## 改善箇所説明図

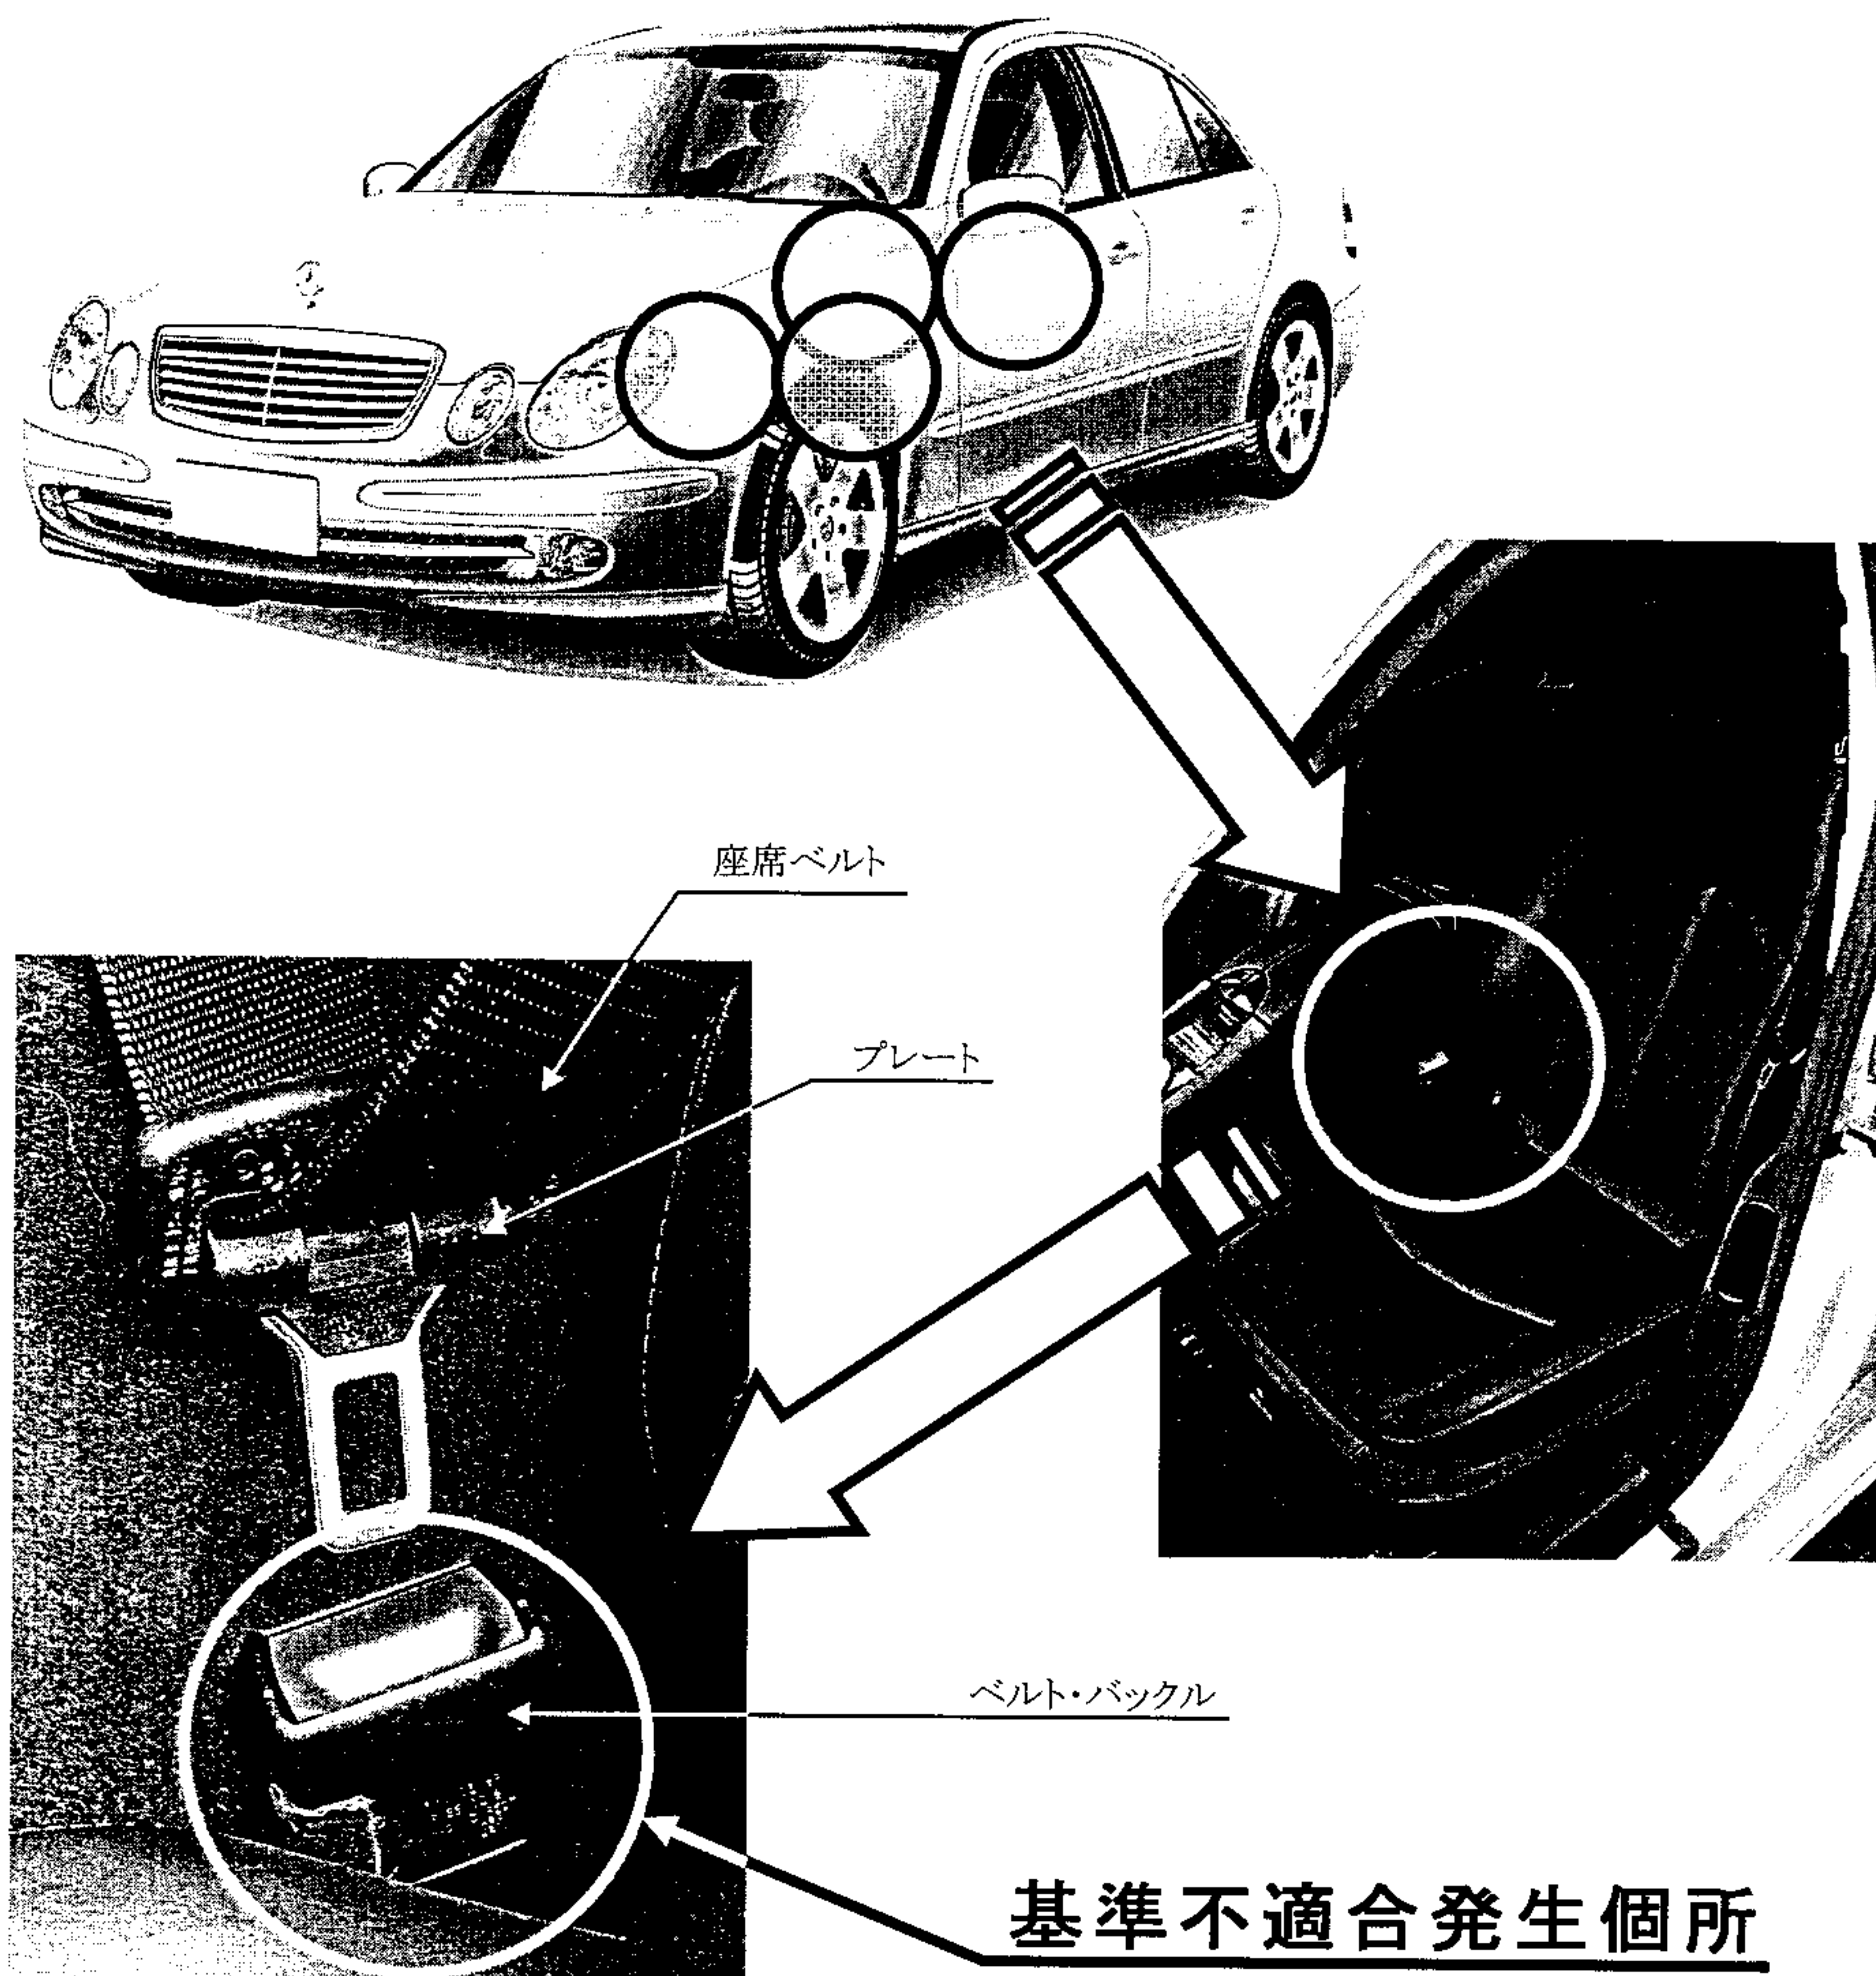
座席ベルトのバックル内部の加工が不適切なため、バリが生じているものがあり、バリがロック機構に干渉してロック機構が正常に作動しないことがある。そのため、座席ベルトが装着できない、または装着した座席ベルトがわずかな負荷で外れるおそれがある。

後席のみ当該ベルト・バックルを搭載している車両は後席のベルト・バックルを対策品と交換し、全ての座席に当該ベルト・バックルを搭載している車両は全てのベルト・バックルを対策品と交換する。
